島根原子力発電所 2 号炉 審査資料	
資料番号	EP-015 改 56(説 16)
提出年月日	令和 2 年 5 月 21 日

# 島根原子力発電所 2 号炉 運転中の原子炉における 炉心損傷防止対策の有効性評価について (コメント回答)

令和 2 年 5 月  
中国電力株式会社

図242-1 GOTHIC解析によるノード分割図

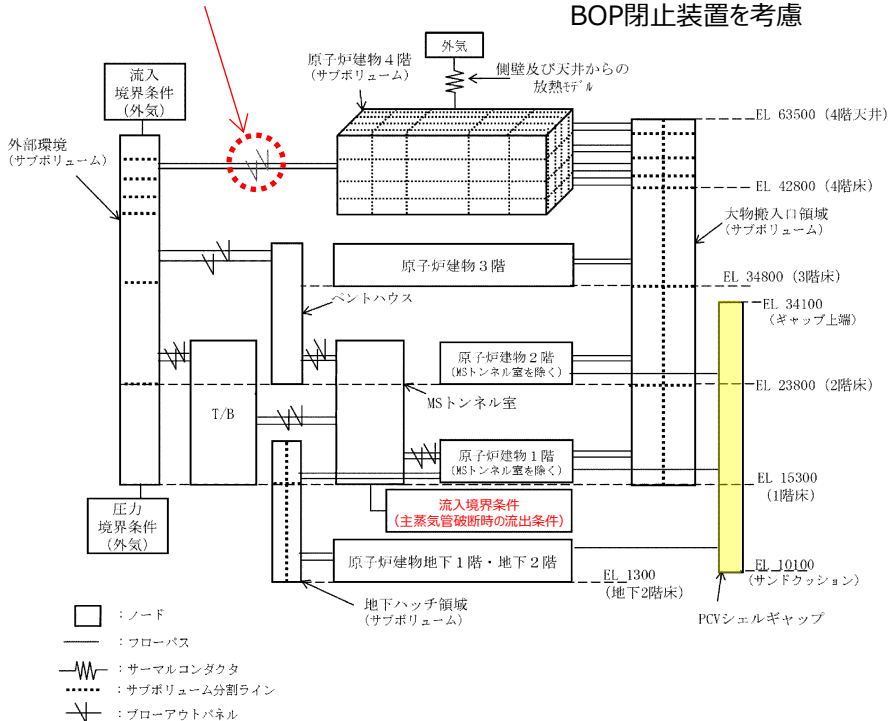
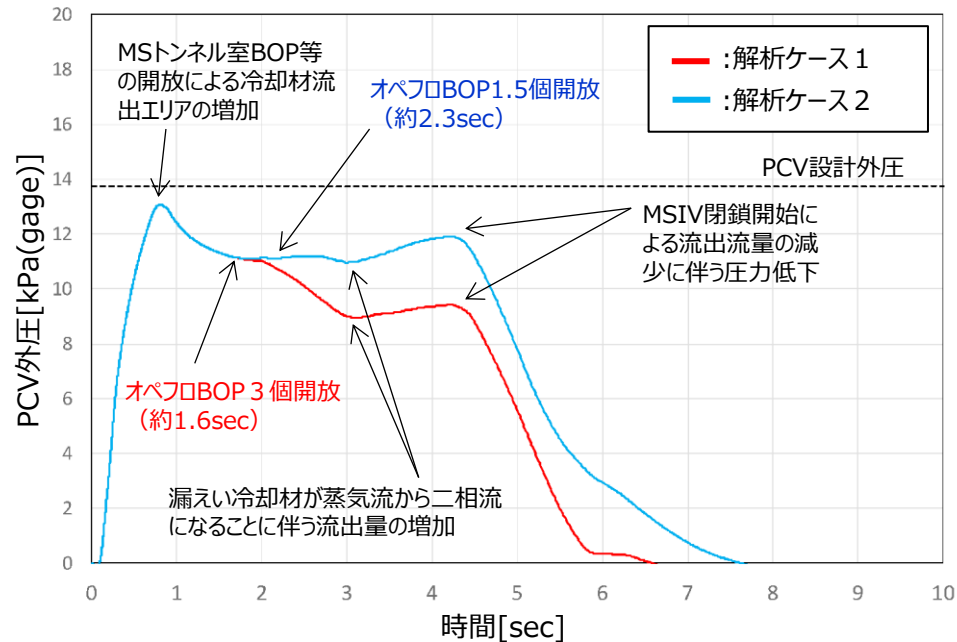
- 指摘事項 (第790回審査会合 (令和元年10月31日) ISLOCA)  
解析条件 (破断箇所の隔離時間) の見直しについて、ブローアウトパネルの流路面積の設定の考え方について整理して説明すること。また、既設ブローアウトパネルを減らすことによる他の解析への影響についても示すこと。

- 主蒸気管破断事故 (MSLBA) 時における原子炉格納容器 (PCV) 外圧の圧力変化を評価する解析に用いたノード分割図及び解析結果を図242-1及び図242-2に示す。
- BOPの開口面積を1.5個分とした場合 (解析ケース2) においても, PCV外側 (図242-1の黄色部分) に作用する圧力の最大値は変わらず, 設計外圧未満であることを確認した。

図243-2 圧力伝播箇所とBOPの位置関係

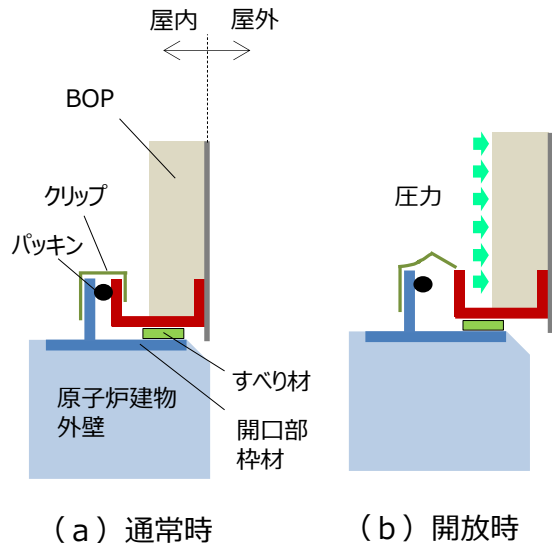
- 指摘事項（第790回審査会合（令和元年10月31日）ISLOCA）  
ブローアウトパネル開放の信頼性について定量的に説明すること。
- 回答

原子炉建物燃料取替階ブローアウトパネル（BOP）はクリップにより原子炉建物外壁に設置されており、事故時に原子炉棟内の圧力が上昇した際にBOPが押し出されることにより開放する（図243-1）。原子炉建物4階（燃料取替階）に設置する2個のBOPと原子炉建物4階（燃料取替階）より下階からの圧力伝播箇所である大物搬入口との位置関係を図243-2に示す。圧力は音速で伝播し、大物搬入口とBOPの最短距離は約26m、最長距離は約40mである。圧力到達の時間差は約0.04秒であることから、BOPは同時に開放するものと判断する。

図252-1 サプレッション・プール水温度  
(長期TB：RCICの水源をCSTとした場合)

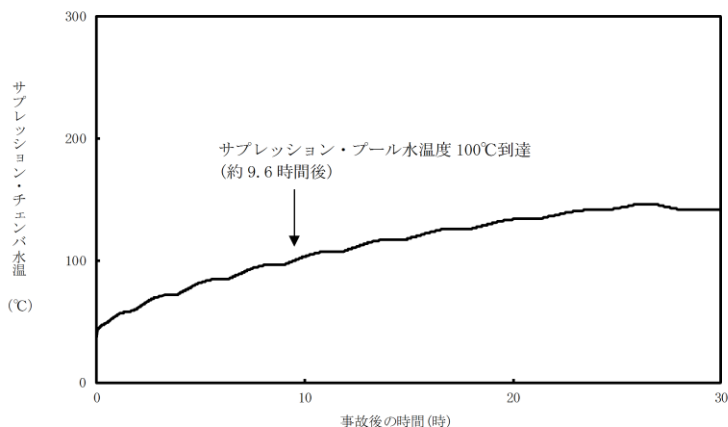
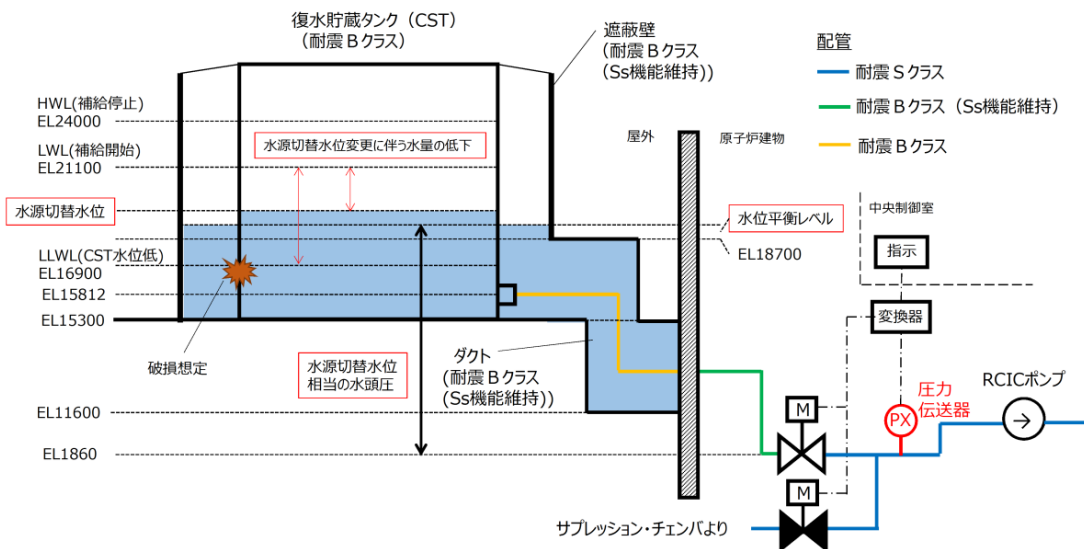
- 指摘事項 (第803回審査会合 (令和元年11月28日) 炉心損傷防止コメント回答)  
RCICの第一水源をCSTからS/Pへ変更する理由について、水位設定値を変えた場合のCSTの水量とCSTを水源とした場合の影響評価の関係を説明すること。

- 原子炉隔離時冷却系 (RCIC) の水源をCSTとした場合の解析結果において、水位設定値の変更前に使用できる最低水量800m<sup>3</sup>では約30時間の注水が可能であるが、水位設定値の変更後に使用できる最低水量360m<sup>3</sup>では約10時間に短縮される。
- 同評価におけるS/C水温の100℃到達時間は、図252-1のとおり約9.6時間後のため、約10時間分の容量では、**S/C水温の100℃到達とほぼ同時にCSTが水源として使用できなくなり**、RCICは注水継続できず**低圧注水に移行することとなる**。

図253-1 原子炉水位（シュラウド内水位）の推移

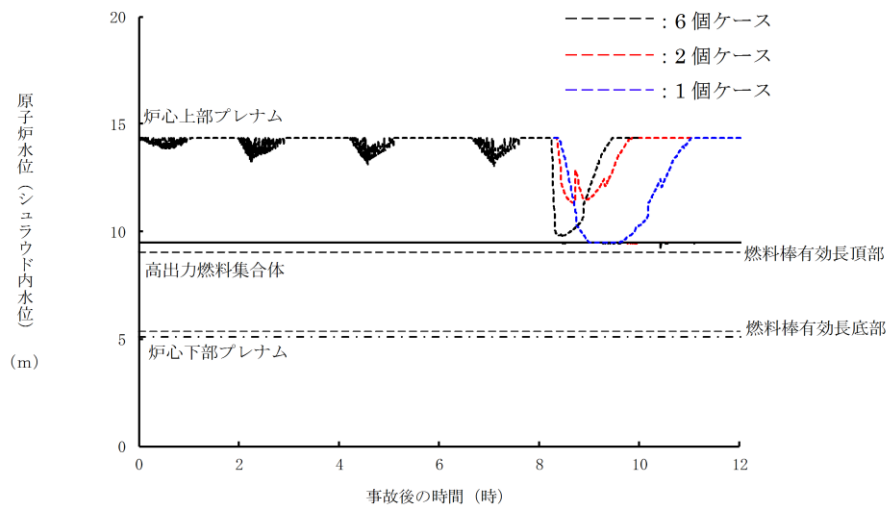
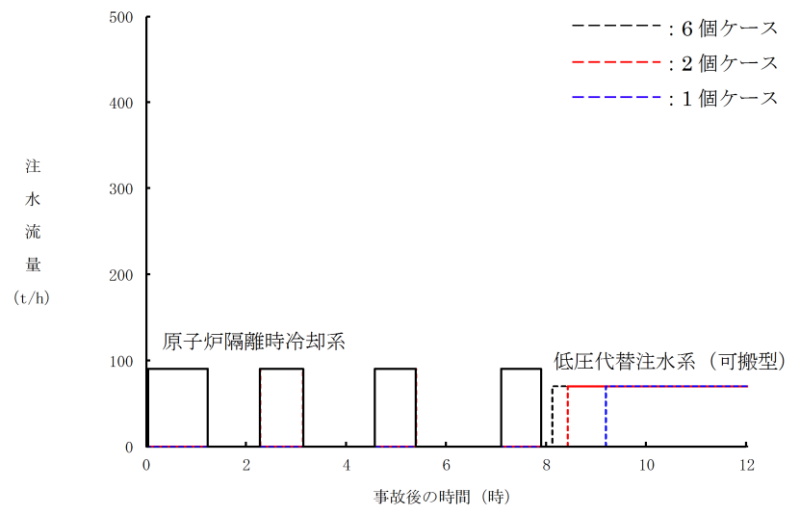
- 指摘事項（第803回審査会合（令和元年11月28日）炉心損傷防止コメント回答）  
逃がし安全弁の解析条件としてTB, TWシーケンスで最も厳しい逃がし安全弁 2 弁開で評価するとしていたことを踏まえ、2 弁開の条件での影響についても説明すること。
- 回答
  - 長期TBシナリオにおいて、急速減圧を実施する際の逃がし安全弁の個数による感度を確認した結果を図253-1及び図253-2に示す。
  - 急速減圧を実施する際の逃がし安全弁の個数が6個の場合は2個の場合と比べて、原子炉冷却材の流出流量が大きくなり原子炉水位の低下が早くなるものの、原子炉圧力の低下が早く、低圧原子炉代替注水系（可搬型）の注水開始時間が早まることにより原子炉水位の回復が早くなっている。
  - よって使用する逃がし安全弁の個数が少なくなるほど、注水が開始されるタイミングが遅れ、水位回復が遅れる結果となるが、有効性評価は最適評価であることを踏まえ、6個での原子炉減圧操作を条件とし解析を行い、各判断項目を満足することを確認している。

図254-2 ISLOCA発生時の原子炉棟内状況概要

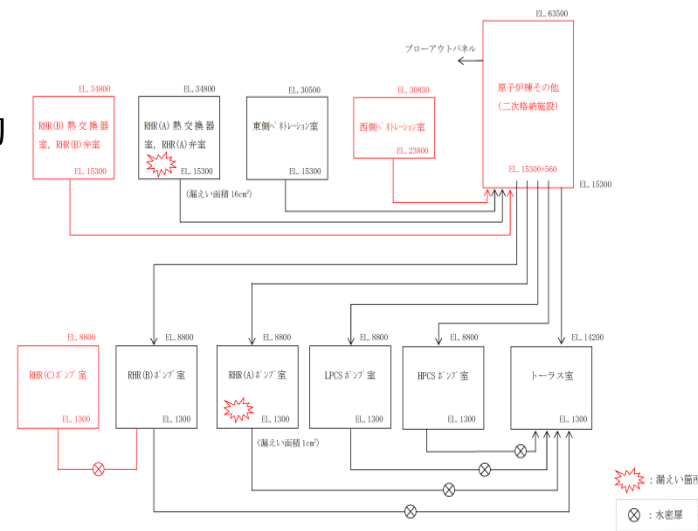
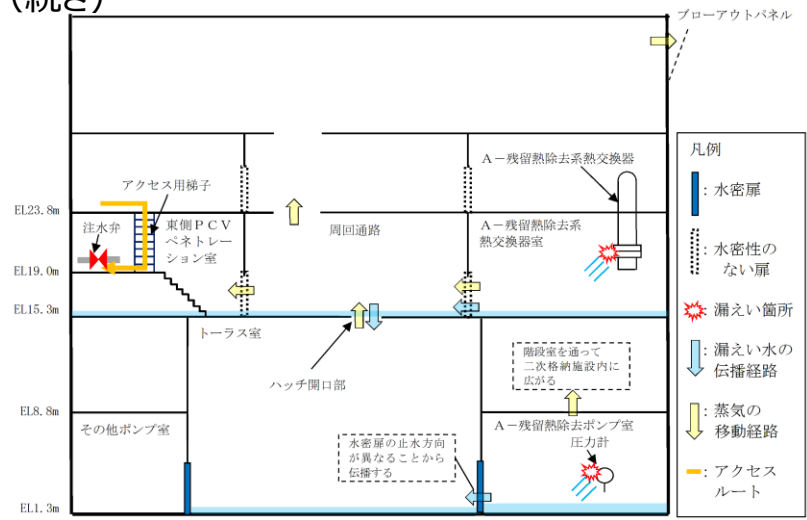
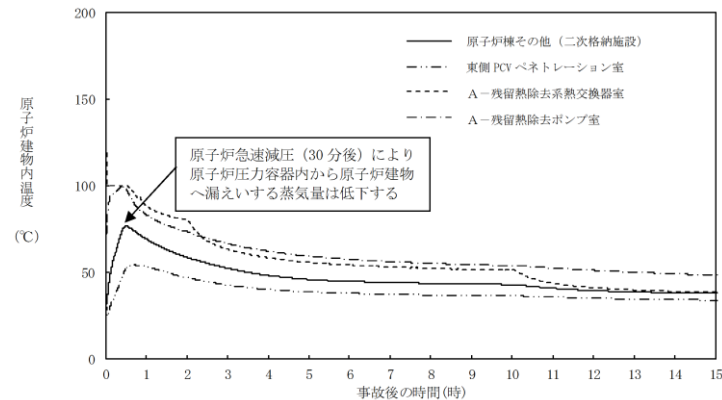
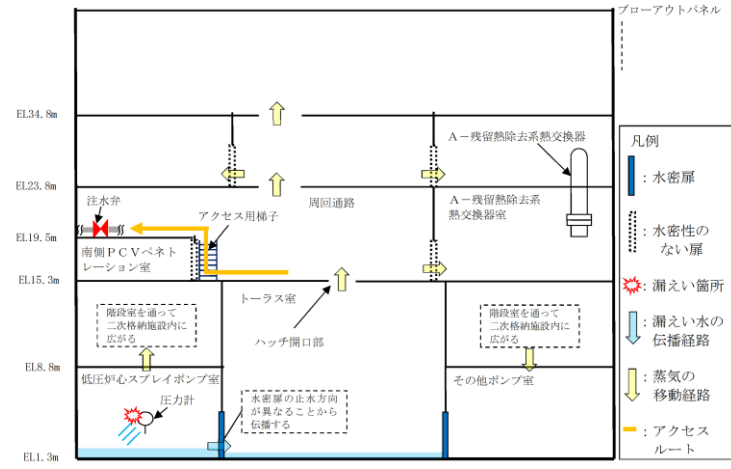
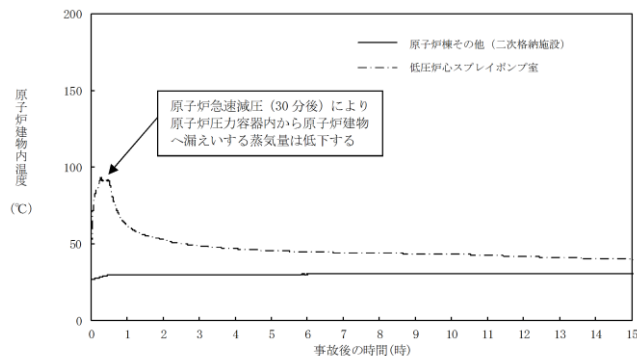
- 指摘事項（第803回審査会合（令和元年11月28日）炉心損傷防止コメント回答）  
ISLOCA発生の評価条件として、操作場所及びアクセスルートに対し、蒸気や漏えい水の回り込みの影響について、定性的説明ではなく、系統ごとに漏えいの発生箇所とエレベーションも含め図面等を用いて定量的に説明すること。  
また、ISLOCA検知手段として、検知設備の設置状況や検知性能を踏まえた検知手段の成立性を示すとともに、温度検知器とエリアモニタがないエリアについての漏えい検知、ISLOCAの総合的な判断とは具体的に何をやるのか手順を説明すること。
- 回答  
【ISLOCA発生時の原子炉建物原子炉棟内環境評価について】
  - 有効性評価で想定した以外の系統におけるISLOCA発生時の環境評価を実施するため、一部解析モデルを見直した。（図254-1の朱記部分）なお、R/B大物搬入口の耐震対策に伴う影響（二次格納施設の範囲の縮小）も考慮した。
  - 見直し後のモデルを用いて、各系統（ISLOCA発生確率の高いA、B、C - 残留熱除去系及び低圧炉心スプレイ系）でISLOCAが発生した場合の原子炉建物原子炉棟内の環境（雰囲気温度、湿度、圧力及び溢水による影響）を評価し、この結果から何れのケースにおいても、操作場所及びアクセスルートに対して蒸気や漏えい水の回り込みの影響がないことを確認した。以下、代表2ケースを示す。

- ✓ モデル見直し後において、事象発生から現場隔離操作の完了時間（10時間）までの原子炉冷却材の漏えい量は約600m<sup>3</sup>となり、モデル見直し前の評価結果から変更はない。
- ✓ 図254-2及び図254-3に示すとおり、隔離操作が必要な注水弁（MV222-5A）は原子炉建物中1階（EL19.0m）の床面上に設置されているため溢水影響はなく、また隔離操作場所へは溢水影響のない2階（EL23.8m）からアクセスするため、操作場所へのアクセス性及び操作性への影響はない。

✓ モデル見直し後において、漏えいした蒸気の回り込みによってアクセスルートとなる「原子炉棟その他（二次格納施設）」及び操作場所である「東側PCVペネトレーション室」における雰囲気温度の最大値は約78℃となるが、原子炉減圧後に原子炉棟内環境が静定する事象発生の約9時間後から現場隔離操作の完了時間として設定している10時間後までの温度は約44℃である。また、湿度は100%である。

- ✓ 図254-6に示すとおり、「低圧炉心スプレイポンプ室」で発生した漏えい水は、境界に設置している水密扉の止水方向が異なることから「トールス室」に伝播する。この時、事象発生10時間後まで隔離が実施できないことを想定した場合でも、原子炉冷却材の漏えい量は約16m<sup>3</sup>である。
- ✓ 低圧炉心スプレイ系の隔離操作が必要な注水弁 (MV223-2) は、原子炉建物中1階 (EL19.5m) の床面上に設置されており、ISLOCAにより漏えいが発生する機器は、地下2階 (EL1.3m) に設置されている。隔離操作場所へは溢水影響のない1階(EL15.3m)からアクセスするため、アクセス性への影響はない。

- ✓ 「低圧炉心スプレイポンプ室」において漏えいした蒸気及び溢水の伝播区画において発生した蒸気は、図254-8のように各隣接区画の圧力差に応じて原子炉棟内に伝播する。アクセスルート及び操作場所である「原子炉棟その他（二次格納施設）」における雰囲気温度は、初期温度から僅かに上昇するが、現場操作の完了までの雰囲気温度の最大値は約31℃であり、想定している作業環境（約44℃）未満で推移する。湿度については漏えい箇所からの漏えいが継続するため、ゆっくりと上昇を続けた後、高い値で維持される。なお、圧力については漏えい発生後から上昇傾向となるものの、ブローアウトパネルの開放圧力には到達しない。
- ✓ この現場環境下において、運転員は防護具等を着用することで、操作場所への移動及び隔離操作は可能であり、注水弁の隔離操作における原子炉棟内の滞在時間は約41分である。

図256-1 下部プレナム部ボイド率の推移（ベース解析）

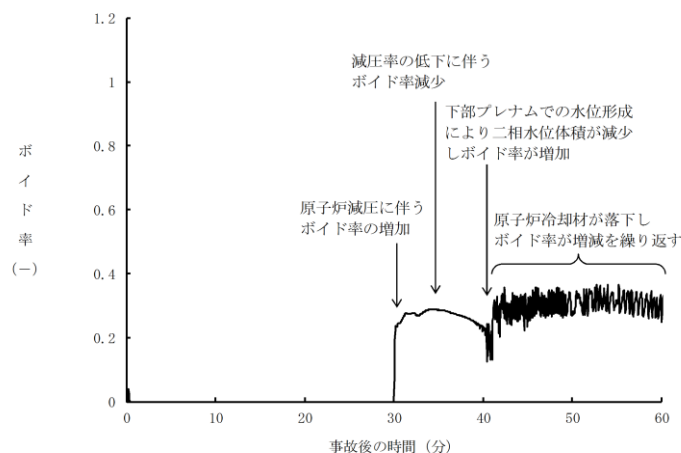
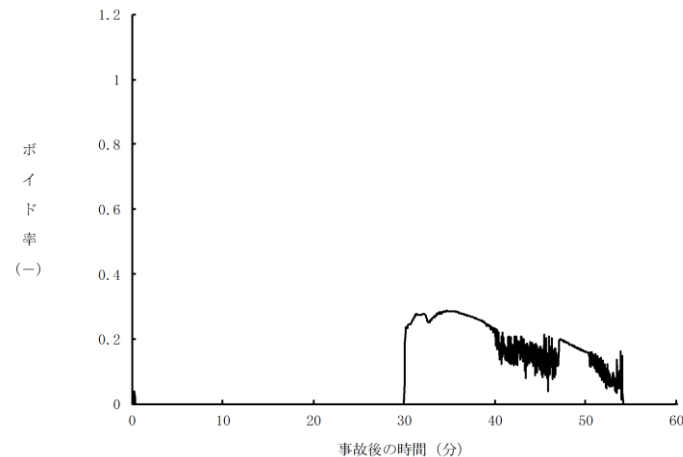
- 指摘事項（第803回審査会合（令和元年11月28日）炉心損傷防止コメント回答）  
急速減圧により下部プレナム部にCCFLによりボイドが形成されるが、ボイドが存在する期間（CCFLが継続する期間）及び燃料棒への影響について説明すること。
- 回答
  - TQUVのベース解析では、図256-1に示すとおり炉心下部プレナム部のボイドが存在し続ける（CCFLが継続する）結果となるため、CCFLモデルを外した感度解析を実施し、燃料被覆管温度に与える影響を確認した。
  - 感度解析の結果を図256-2に示す。下部プレナム部のボイド率は低下傾向となり、約54分後にボイド率はゼロとなる。ベース解析と比較して、炉心下部プレナム部に蓄積する水量が増加し炉心部の水量が減少するため、原子炉水位の上昇は遅れる結果となる。
  - このため、燃料被覆管温度については、表256-1に示すとおり感度解析の方が大きくなるが、判断基準である1,200℃を下回ることを確認した。

評価項目	解析結果		判断基準
	ベース解析	感度解析	
燃料被覆管の最高温度	約509℃	約523℃	1,200℃以下

図257-2 原子炉水位計の概要図

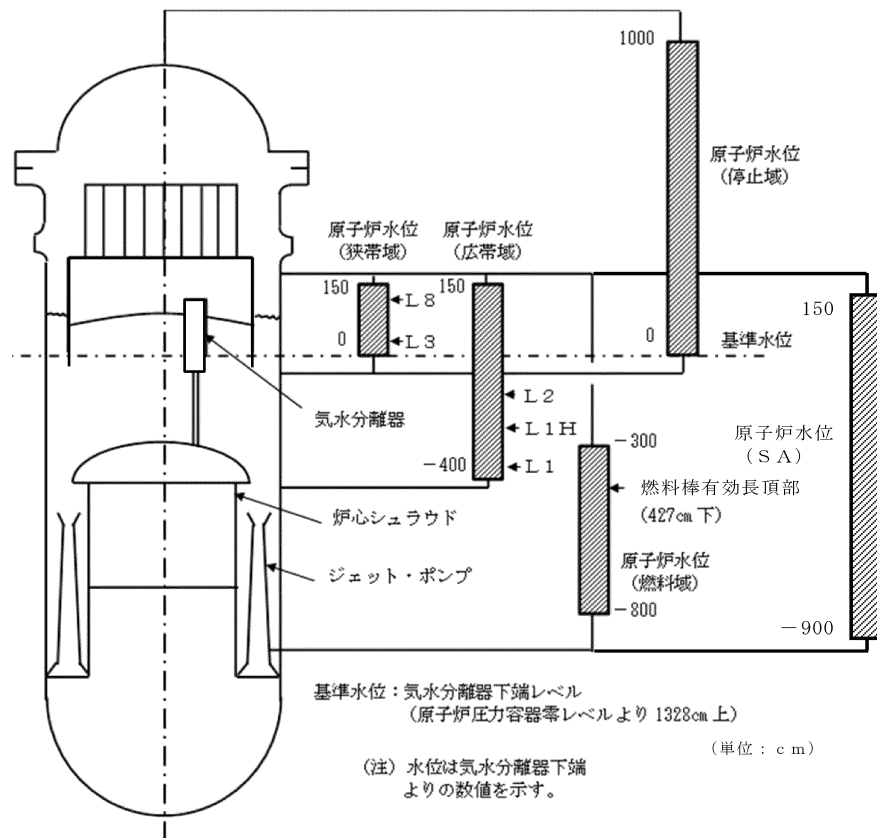
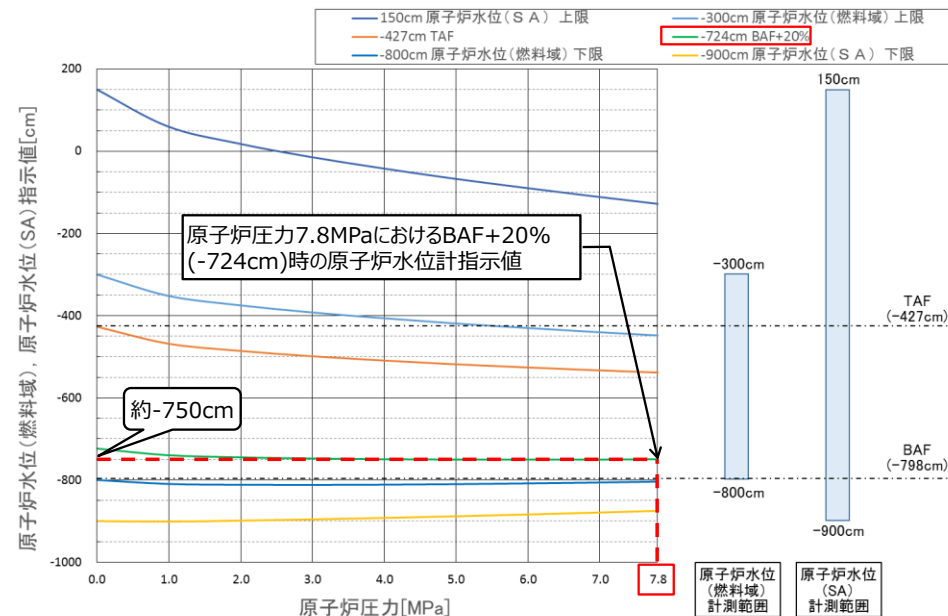
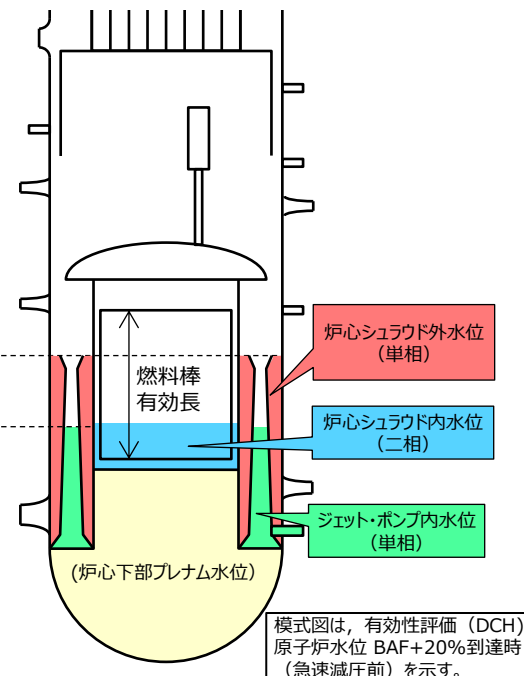
- 指摘事項 (第803回審査会合 (令和元年11月28日) 炉心損傷防止コメント回答)  
原子炉水位計について、差圧から水位に直す時の換算式やMAAPの解析結果及び温度計の配置、型式等を含め基本的な内容を資料としてまとめ説明すること。

- 原子炉水位計は凝縮槽を原子炉圧力容器(RPV)の近傍に設置し、凝縮槽とRPVの液相に接続した計装配管により格納容器外へ圧力を導き、差圧(DP)を計測し中央制御室等では水位として監視している。
- 検出器には凝縮槽側とRPV側の水位(Lr, Ls)に応じた水頭圧(Hr, Hs)及び原子炉圧力(P<sub>RPV</sub>)が加わるが、差圧(DP)は原子炉圧力成分が相殺され水頭圧差 (Hr - Hs) となる。
- 凝縮槽の水位(Ls) は常に一定※であるため、RPV側液相密度( $\rho_r$ )、凝縮槽側液相密度( $\rho_s$ ) を校正条件として定めることで、差圧(DP)から原子炉水位(Lr) へ換算している。

- 炉内が校正条件と比べ高温の状態での水位の絶対値を把握するため、原子炉水位 (燃料域) 及び原子炉水位 (S A) の補正曲線 (図257-4) を使用した補正手順を定めている。
  - 補正時の炉内は飽和状態のため、温度または圧力の実測値を元にした密度補正が可能である。通常運転中の炉水温度は原子炉再循環ポンプ入口温度計等により直接計測しているが、原子炉再循環系が事故時には停止しており測定出来ない。そのため、補正曲線は事故時においても直接計測可能な原子炉圧力計による圧力基準曲線としている。
  - 原子炉水位補正曲線を用いた、原子炉水位の補正手順を以下に示す。  
(例：DCHシナリオにおける急速減圧開始の判断基準水位BAF+20%を確認する場合)
- ① 原子炉圧力計の指示値を確認する。  
(約7.8MPa(急速減圧前最大値))
  - ② 原子炉圧力7.8MPa(①で確認)において、BAF+20%(-724cm)時の原子炉水位計指示値は26cm低めの約-750cmであることを補正曲線(図257-4)により確認する。
  - ③ 原子炉水位計の指示値を確認し、約-750cm(②で確認)を示した時に、急速減圧開始(実水位BAF+20%)を判断する。

- 有効性評価において用いているMAAPコードでは、原子炉水位のうち、炉心シュラウド内水位については二相水位、炉心シュラウド外水位及びジェット・ポンプ内水位については単相水位で出力される（一例：図257-5 DCHシナリオの原子炉水位）。MAAPでは、原子炉水位を原子炉圧力で補正するモデルとはなっていないため、炉心シュラウド外及びジェット・ポンプ内の単相水位は実機における圧力補正後の水位に相当する。
- DCHシナリオでは、原子炉水位がBAF+20%到達時に急速減圧を実施している。MAAPコードでは、BAF+20%到達の判断をジェット・ポンプ内単相水位を用いているため、実運用において判断する水位（原子炉水位(燃料域)または原子炉水位(SA) 指示値から圧力補正を行った水位）と同等となっている。

図261-1 格納容器圧力の推移 (TQUV)

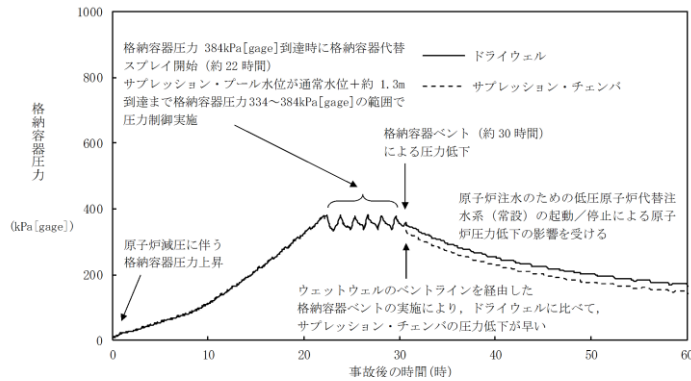
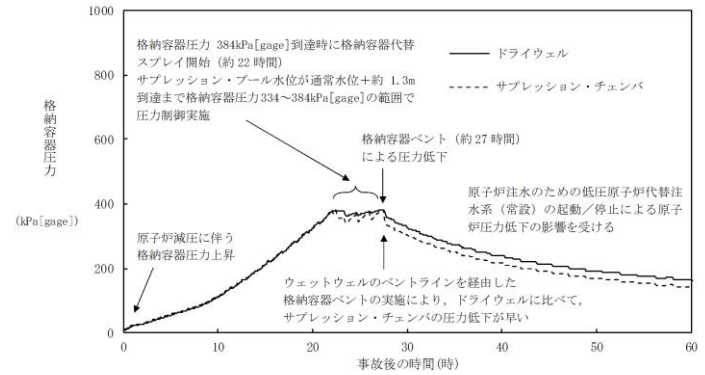
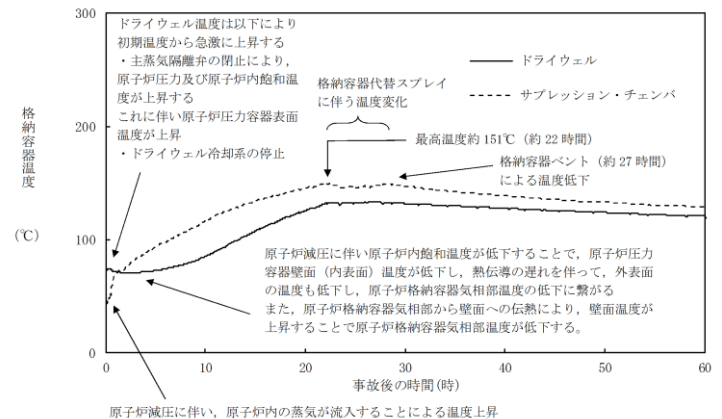
- 指摘事項（第838回審査会合（令和2年2月20日）ベント戦略）  
S/C雰囲気温度を実施基準としたS/Cスプレィの手順を整備していない理由について、S/Cスプレィによる効果等データを踏まえて説明すること。その際、事故シーケンスによっては、S/Cの方が高温・高圧になること、S/Cへ放射性物質の放出が行われることも考慮すること。  
また、仮にS/Cスプレィを実施する場合、低圧時にベント実施を判断することになるが、その場合のベント実施の考え方を説明すること。

- サプレッション・チェンバに格納容器スプレィを実施した場合の効果を確認することを目的に、炉内で発生する熱がサプレッション・チェンバ側に移行するシーケンスであるTQUVを一例として表261-1の条件を用いて感度解析を実施した。
- 表261-2に示すとおり、格納容器ベント時間は感度解析の方が早期となる。これは、サプレッション・チェンバにスプレィを実施した場合は、ドライウエル（ペDESTAL含む）内に水が溜まらないため、その分サプレッション・プール水位が上昇しやすいことが要因である。
- 図261-1及び図261-2に示すとおり、格納容器スプレィ実施後の格納容器圧力及び温度については、いずれにスプレィを実施した場合でも制御できており、格納容器冷却の効果に大きな差異はない。
- 以上より、TQUVの場合においても、格納容器ベント時間遅延の観点から、ドライウエルにスプレィを実施することが有効であることを確認した。
